Technical *Info*

Remplacement du kit de de courroie synchrone CT 909 K5 pour VW/Audi/Skoda/Seat 1,8 T/2,0 par la nouvelle version CT 909 K10
(Remplacement des amortisseurs de tension hydrauliques par des galets tendeurs mécaniques)

Illustration 1 : modèle à remplacer

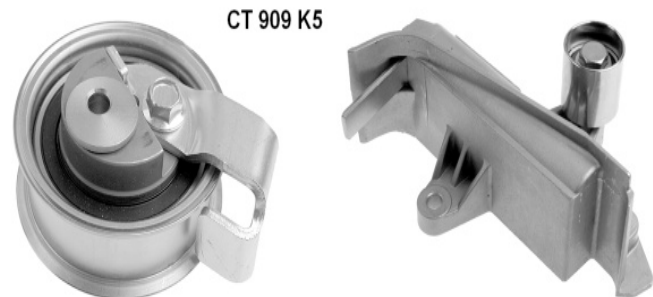
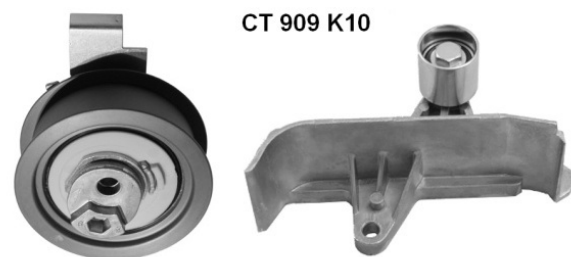
Certains composants du kit de courroie synchrone sont incompatibles avec le modèle monté (Illustration 1).

Les fabricants de l'équipement d'origine annoncent que les véhicules listés dans le catalogue sont désormais équipés d'un nouveau système avec galet tendeur. L'amortisseur de tension hydraulique, avec son petit galet de renvoi, est remplacé par un nouveau modèle avec galet qui ne comporte plus qu'une seule patte (Illustration 2).

Après montage de la courroie synchrone et de la patte avec le petit galet de renvoi, le nouveau galet tendeur doit être placé comme le marquage l'indique en faisant faire à l'excentrique 2 tours dans le sens de l'aiguille d'une montre (Illustration 3). Après avoir fait tourner deux fois le moteur à vide, vérifier le réglage. L'écrou du galet tendeur doit être serré avec 23 +/-3 Nm de moments de force.
